O Departamento de engenharia e P&D informa que devido a alterações nos modelos TQC 200 G2 E TQC400 G2 é necessário a atenção quanto a manutenção.

DADOS GERAIS	
PROCESSO INICIAL: WR-003/16	INICIO DE VENDA: 01/06/16
MODELOS ALTERADOS:	
0100030045 - BOMBA DE FLUXO TQC200 G2 BIVOLT	
0100030046 - BOMBA DE FLUXO TQC400 G2 BIVOLT

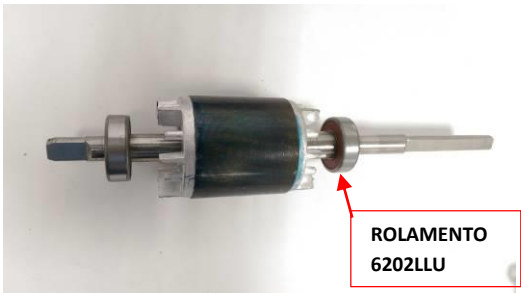
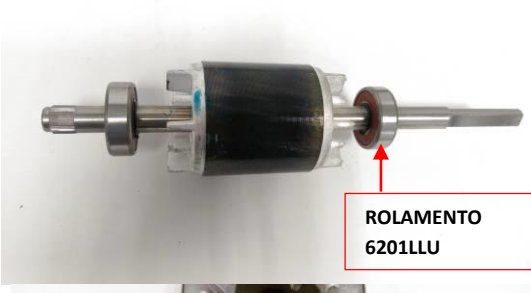
PEÇAS ALTERADAS			
ATUAL		NOVO	
Código	Descrição	Código	Descrição
0100020304	EIXO DO INDUZIDO	0100032203	EIXO DO INDUZIDO 2016
0100020290	HELICE	0100032204	HELICE 2016
0100022167	TAMPA DA VENTONHA NOVA	0100032206	TAMPA DA VENTONHA 2016
0100022165	TAMPA DIANTEIRA DO ESTATOR NOVO	0100032205	TAMPA DIANTEIRA DO ESTATOR 2016
ALTERAÇÃO DETALHADA			
ATUAL		NOVO	
EIXO INDUZIDO		EIXO INDUZIDO 2016

BASE DA HELICE RETA		BASE DA HELICE COM RANHURA	
ATUAL		NOVO	
HELICE		HELICE 2016

BASE RETA PARA O EIXO

BASE CIRCULAR PARA O EIXO

NOVA ENTRADA DE
AR

FIXAÇÃO DE PARAFUSO
PELA PARTE TRASEIRA

ATUAL	NOVO
TAMPA DIANTERA DO ESTATOR NOVA	TAMPA DIANTEIRA DO ESTATOR 2016

DIÂMETRO DO EIXO D35	DIÂMETRO DO EIXO D32

As peças novas serão compatíveis somente com os equipamentos posteriores ao processo WR-003/16. Para modelos anteriores, quando se fizer necessário a troca de uma das peças descrita acima será necessário a verificação de código e modelos compatíveis com modelo desejado. Utilize o portal técnico para procurar as peças desejadas.
